ГОСТ
22703—
2012

ДЕТАЛИ ЛИТЫЕ СЦЕПНЫХ И АВТОСЦЕПНЫХ УСТРОЙСТВ ЖЕЛЕЗНОДОРОЖНОГО ПОДВИЖНОГО СОСТАВА

Общие технические условия

Изменение № 1 ГОСТ 22703—2012 Детали литые сцепных и автосцепных устройств железнодорожного подвижного состава. Общие технические условия

Рисунок 3 — Места вырезки микрошлифов (А, Б, В) для проверки микроструктуры стали корпуса автосцепки

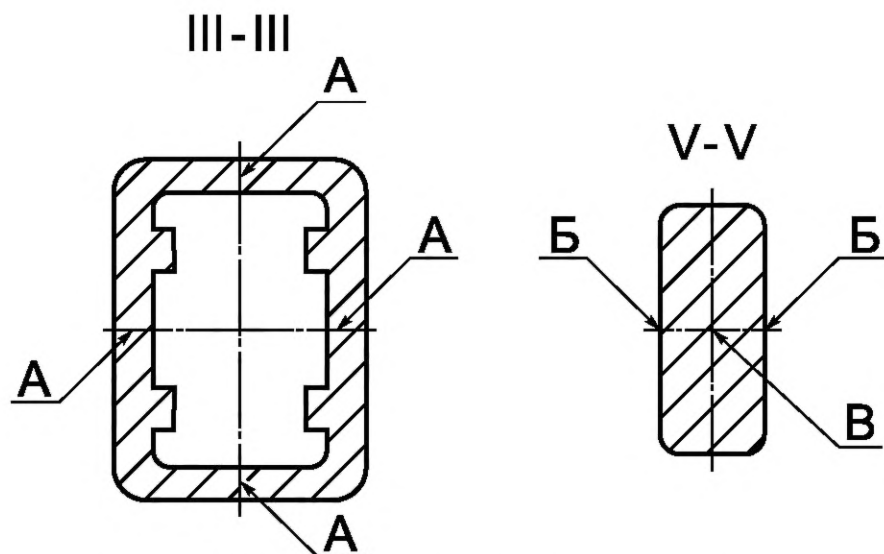
В каком месте	Напечатано	Должно быть
Пункт 7.8	 Рисунок 3 — Места вырезки микрошлифов (А, Б, В) для проверки микроструктуры стали корпуса автосцепки	 А — в четырех местах, Б — в двух местах, В — в одном месте Рисунок 3 — Места вырезки микрошлифов (А, Б, В) для проверки микроструктуры стали корпуса автосцепки

В каком месте	Напечатано	Должно быть
Пункт 7.8	 Рисунок 3 — Места вырезки микрошлифов (А, Б, В) для проверки микроструктуры стали корпуса автосцепки	 А — в четырех местах, Б — в двух местах, В — в одном месте Рисунок 3 — Места вырезки микрошлифов (А, Б, В) для проверки микроструктуры стали корпуса автосцепки

Рисунок 3 (сечения III и V) заменить новым:

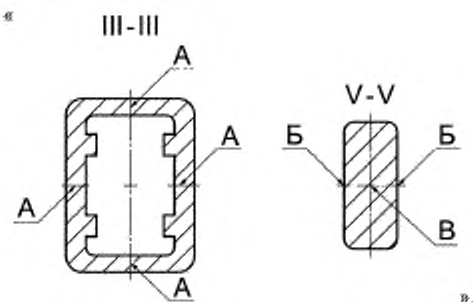
Наименование рисунка 3. Заменить обозначение: «(А, Б)» на «(А, Б, В)».

Рисунок 3 (сечения III и V) заменить новым:

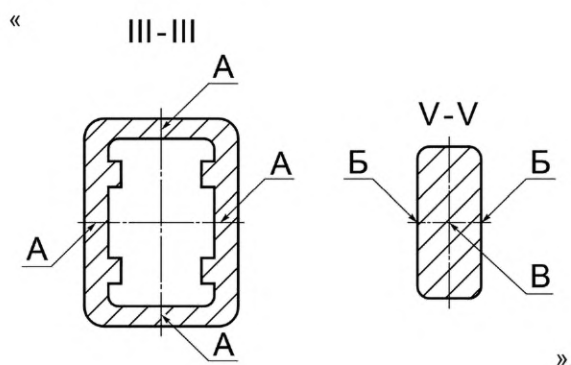
Наименование рисунка 3. Заменить обозначение: «(А, Б)» на «(А, Б, В)».
